Van: Comité bouwkundige aanpassingen IC-opstapeling

Advies Comité bouwkundige aanpassingen IC-opstapeling

COOCZ 20001 Reinier de Graaf Gasthuis

Bestaande ICU en voorgenomen uitbreiding

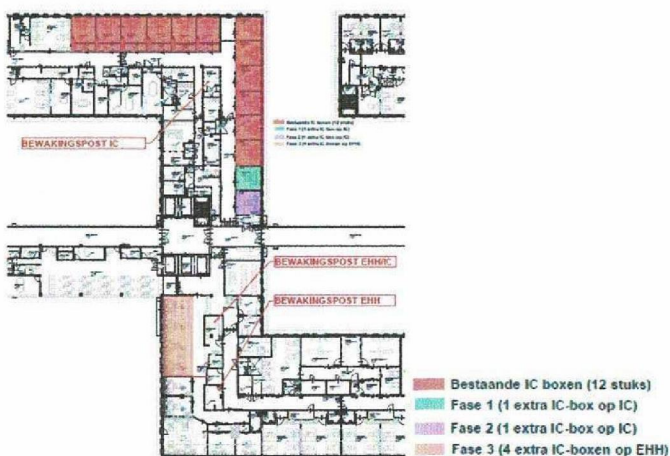
De uitbreiding van de IC-capaciteit met 1 structureel IC-bed en 1 vast koud IC-bed vindt plaats binnen de muren van de huidige ICU. Deze oplossing is logisch, functioneel en passend in de bouwkundige uitgangssituatie.

Bouwkundige aanpassing afdeling EHH

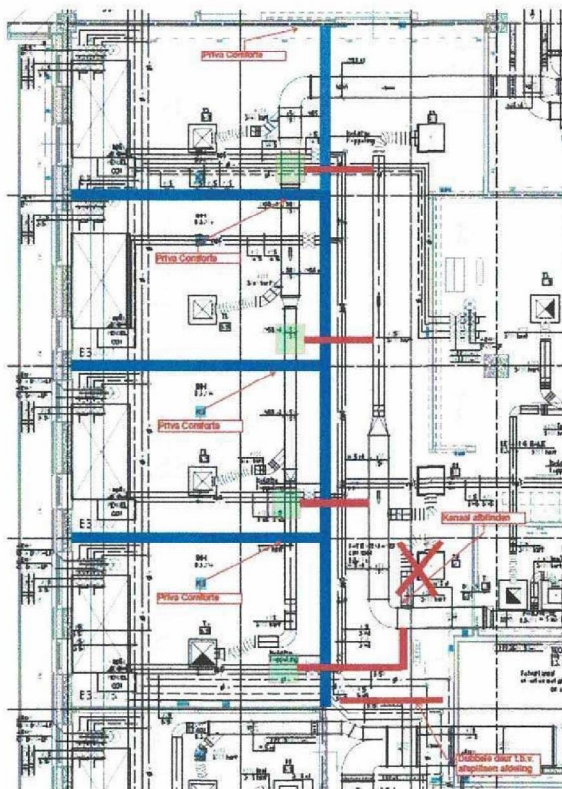
De uitbreiding voor fase 3 met 4 flexibele koude bedden wordt, na overleg met het Comité, gerealiseerd door de bouw van een IC-zaal met 4 IC-bedden voor non-Covid patiënten op de plaats van de huidige afdeling EHH waardoor capaciteit beschikbaar komt op de ICU. Het Comité vindt de oplossing met 4 IC-bedden op zaal logisch, functioneel en passend voor fase 3.

De na het overleg met het Comité aangepaste bouwkundige kosten voor het realiseren van fase 3 bedragen in totaal EUR 5.1.1c (per flexibel op te schalen IC-bed EUR 5.1.1c). Deze kosten zijn inclusief de kosten van 4 pendels (opgenomen onder "Vaste inrichting") in totaal EUR 5.1.1c. Naar de mening van het Comité betreft dit kosten voor "Medische inventaris". De kosten voor medische inventaris worden overeenkomstig artikel 7 lid 1 c en 7 lid 1 d van de subsidieregeling afzonderlijk gefinancierd en mogen niet worden opgevoerd onder de bouwkundige aanpassingen.

Naar aanleiding van het overleg met het Comité d.d. 22 januari 2021 heeft RdGG de bouwkundige aanpassingen voor fase 3 aangepast van 4 afzonderlijke IC-kamers naar één IC-zaal. Hiervoor is onderstaande aangepaste investeringskostenraming aangeleverd.
